Por este medio, me dirijo a usted con el objetivo de hacer entrega de la respuesta a la nota **DEIA-DEEIA-AC- 0099-1506-2021**, correspondiente a la primera información aclaratoria del Estudio de Impacto Ambiental Categoría II, denominado "**RANCHO K**", promovido por RANCHO K, S.A.

AMPLIACIÓN DE INFORMACIÓN N°1

ESTUDIO DE IMPACTO AMBIENTAL CATEGORÍA II

RANCHO K
PROMOTOR: RANCHO K, S.A.

Superposición sobre Google Earth
Figura 1. Polígonos del proyecto

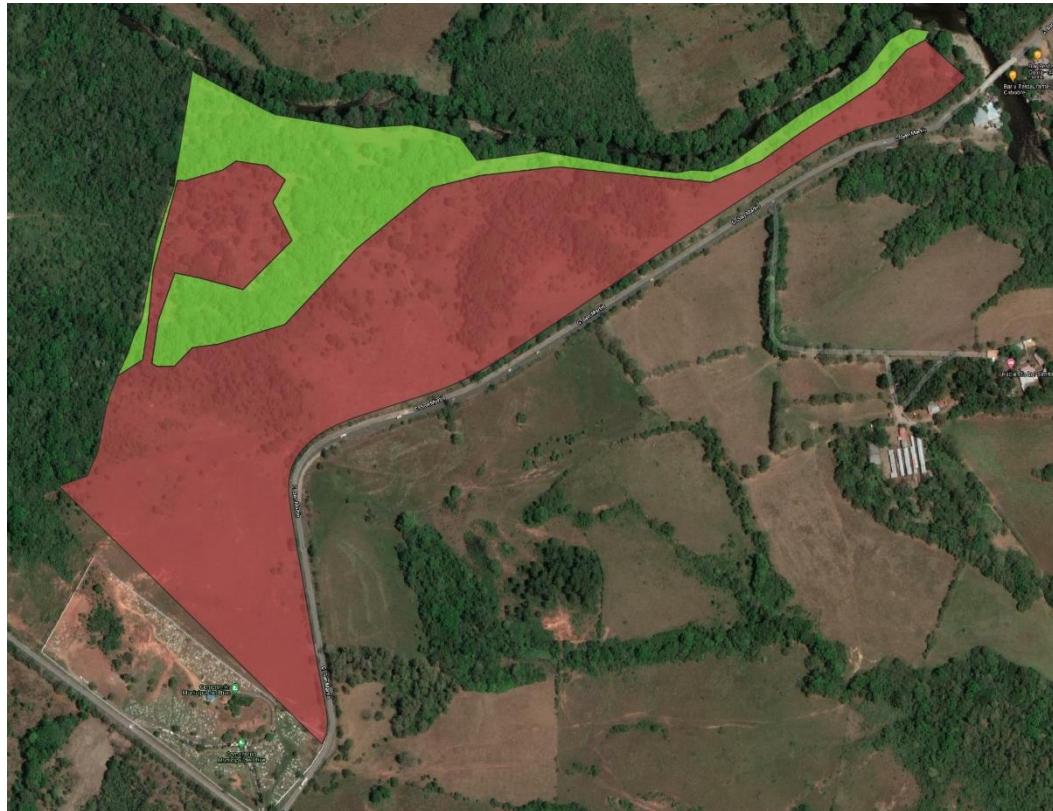
- a. **Aclarar la superficie de construcción del proyecto a desarrollar, con sus respectivas coordenadas.**
- b. **Aclarar si las superficies de la estación de combustible, área de biodigestor, área de infiltración y vado peatonal, corresponden a las verificadas por DIAM, de no ser así indicar las superficies correspondientes a cada actividad, con sus respectivas coordenadas.**

- a. La superficie de construcción o intervención del proyecto a desarrollarse es de 282,621 metros cuadrados, o 28.2 Ha. Sus coordenadas UTM en WGS84, corroborando el punto 5.2 del estudio de impacto ambiental, son las siguientes:

La zona donde no habrá intervención (se mantiene la vegetación existente) es de 90,662.68 metros cuadrados, u 9.0 Ha). Sus coordenadas UTM en WGS84, corroborando el punto 5.2 del estudio de impacto ambiental, son las siguientes:

Sumando ambos polígonos, da el polígono total de 37 ha 3,283 m² 68 dm².

Figura 3. Comportamiento de los cuerpos de agua influyentes en el proyecto con la condición Con Proyecto

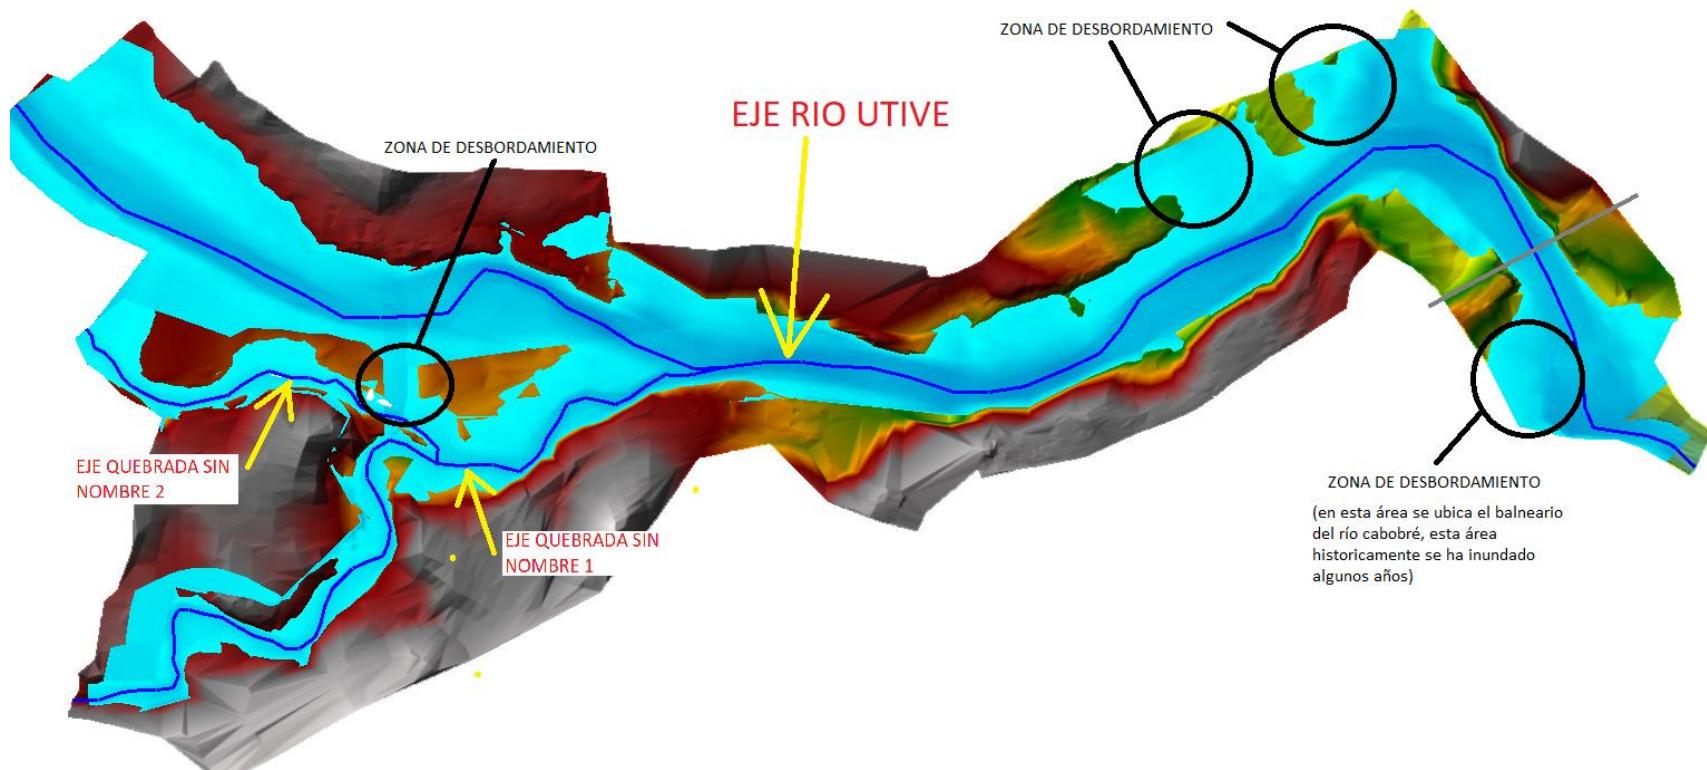
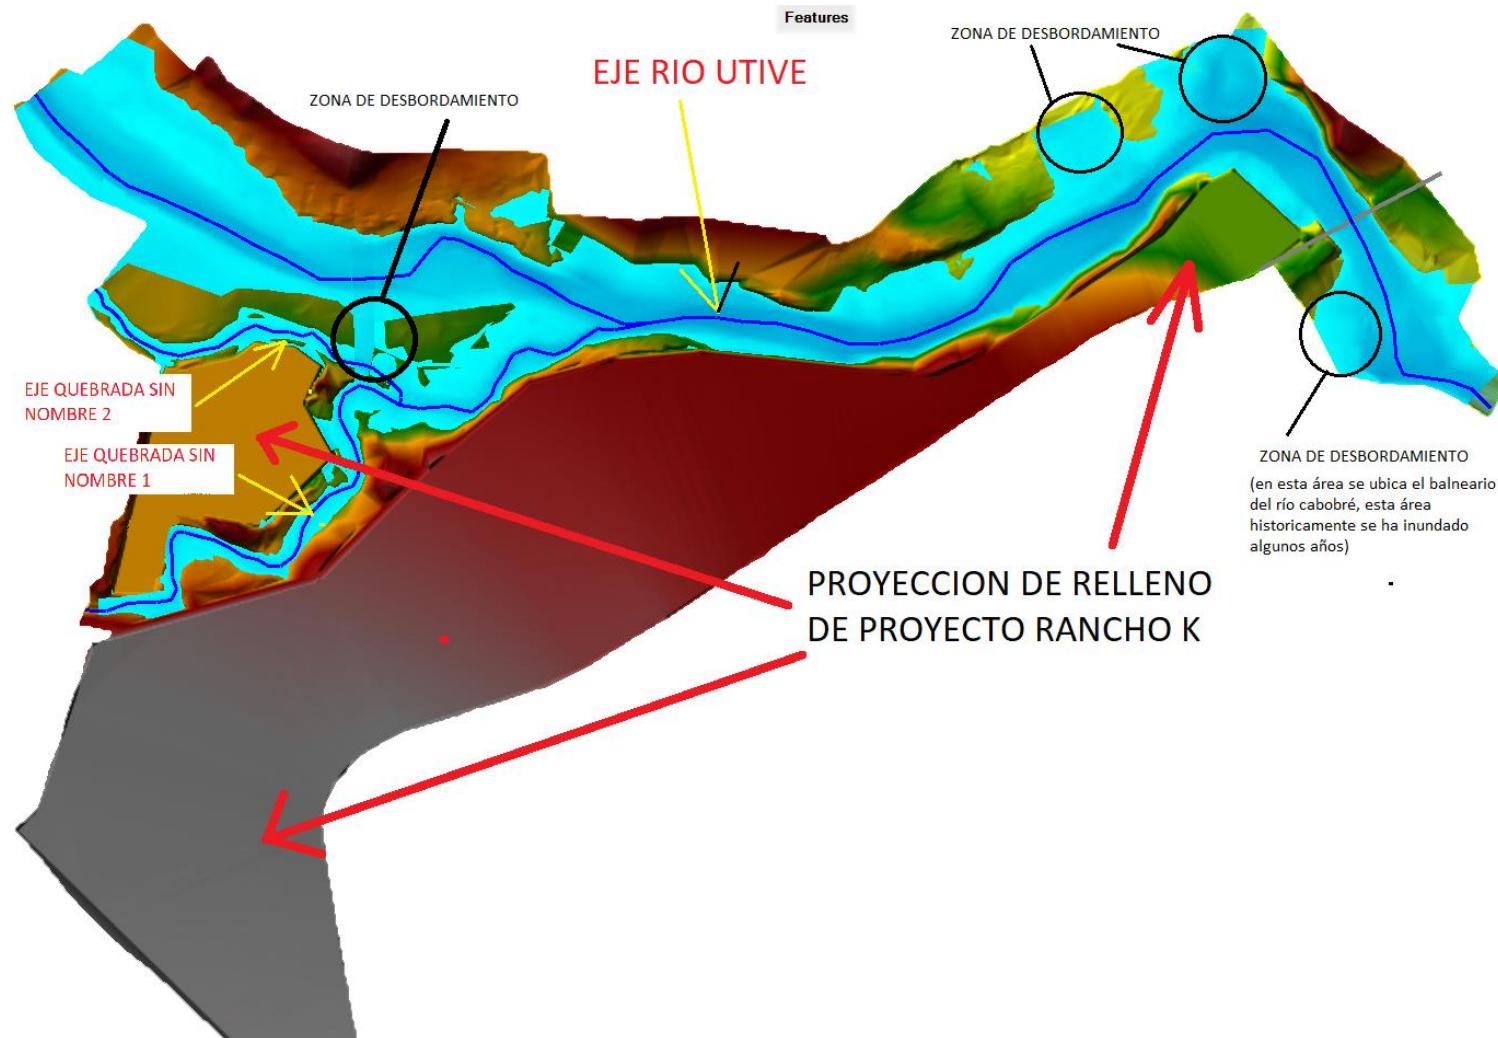
- a. **Indicar a través de mapa o plano la ubicación del proyecto en relación a los tramos que ocurre desbordamiento del cauce.**
- b. **Presentar los niveles máximos de crecida y terracería segura con sus respectivas coordenadas de ubicación, en referencia a las cotas de terracería que se implementarán en el proyecto; indicando el distanciamiento de la misma a las fuentes hídricas.**
- c. **Que alternativas optará el promotor del proyecto para estas áreas donde existen**

- d. Aclarar si los niveles máximos de relleno a establecer en el proyecto, afectaran a terrenos colindantes, ya que ahora el caudal de crecidas que antes ingresaban al terreno del proyecto, ahora vayan a acumularse en fincas vecinas.**
- e. Incluir en el Plan de Prevención de Riesgos, las áreas que pueden verse involucradas con el desbordamiento del cauce.**

- a. La relación del proyecto con las zonas de desbordamiento calculado se presenta a continuación. Se puede observar que las zonas del proyecto que tienen estructuras no quedan afectadas por el comportamiento de un posible desbordamiento de los cuerpos de agua (avenida extraordinaria de 1 en 50 años), y también se observa que los sitios de desbordamiento son los mismos con y sin proyecto.
- b. En las siguientes imágenes a continuación se muestran los puntos donde se marcan crecidas respecto a la terracería. Los desbordamientos (con o sin proyecto) se dan principalmente en:
 - Entre Quebrada Sin Nombre 2 y río Utivé: 686636.01 m / E 1012013.50 m N
 - Unión del río Utivé y el río Cabobré: 687485.63 m E / 1012251.06 m N
 - Final del río Utivé: 687336.92 m E / 1012143.30 m N
 - Aguas abajo del Puente sobre el río Cabobré, donde se encuentra el balneario: 687583.91 m E / 1012044.59 m N

Como se observa en la figura 3, el área donde se colocarán estructuras (canchas, kioskos, etc.) al nivel de la terracería, no se afecta por estos puntos de desbordamiento. Por ejemplo, en el sitio de desbordamiento entre la Quebrada Sin Nombre 2 y el río Utivé, el nivel del agua ronda la cota de 43 metros, y el nivel de terracería se mantiene en la cota 70 metros.

- c. Como se ha indicado en el punto b, los sitios donde a día de hoy se podría esperar desbordamientos si hubiese una crecida de 1 en 50 años, son los mismos con la condición del proyecto y no afectan la operación del proyecto. Se establecería una medida de prevención / precaución el no cruzar el vado por la quebrada sin nombre 1 en el caso de haber crecidas en la zona.

- d. Tal como se ha mencionado en los puntos anteriores, el relleno que plantea este proyecto no pone en riesgo a los residentes de las fincas colindantes, dado que no genera un desbordamiento de los cuerpos de agua distinto a la condición actual (sin proyecto).
